Commission économique pour l'Europe**Comité des transports intérieurs****Forum mondial de l'harmonisation
des Règlements concernant les véhicules****175^e session**

**Accord de 1958 : Examen de projets d'amendements
à des Règlements ONU existants, soumis par le GRSP****Proposition de complément 3 à la série 05 d'amendements
au Règlement ONU n° 22 (Casques de protection)****Communication du Groupe de travail de la sécurité passive****

Complément 3 à la série 05 d'amendements au Règlement ONU n° 22 (Casques de protection)

Organigramme de la procédure d'homologation de type

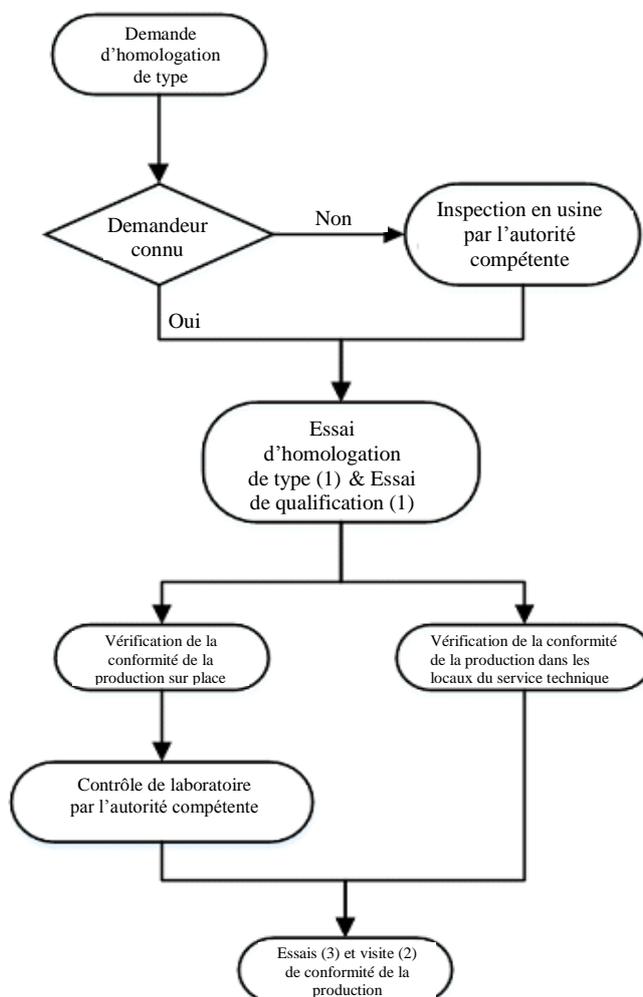
Annexe 12, lire :

« Annexe 12

- 1) Ces essais doivent être effectués dans les locaux du même service technique ou du même laboratoire indépendant agréé.
- 2) Visite des locaux du fabricant aux fins d'inspection et de prélèvement aléatoire d'échantillons par l'autorité responsable ou le service technique :

- a) S'il n'y a pas conformité à la norme ISO 9002*** ou à une norme équivalente : une fois par an ;
 - b) S'il y a conformité à la norme ISO 9002*** ou à une norme équivalente : une fois par an ou tous les deux ans, en fonction des résultats de l'inspection.

- 3) Essais conformes aux paragraphes 10.5 et/ou 10.6 réalisés sur des échantillons prélevés directement à la production :
 - a) S'il n'y a pas conformité à la norme ISO 9002***, les essais sont effectués : par l'autorité compétente ou le service technique pendant la visite mentionnée à la note 2 a) ; par le fabricant entre les visites mentionnées à la note 2 a) ;

- b) S'il y a conformité à la norme ISO 9002*** : les essais sont effectués par le fabricant, et la procédure vérifiée lors de la visite mentionnée à la note 2 b). ».
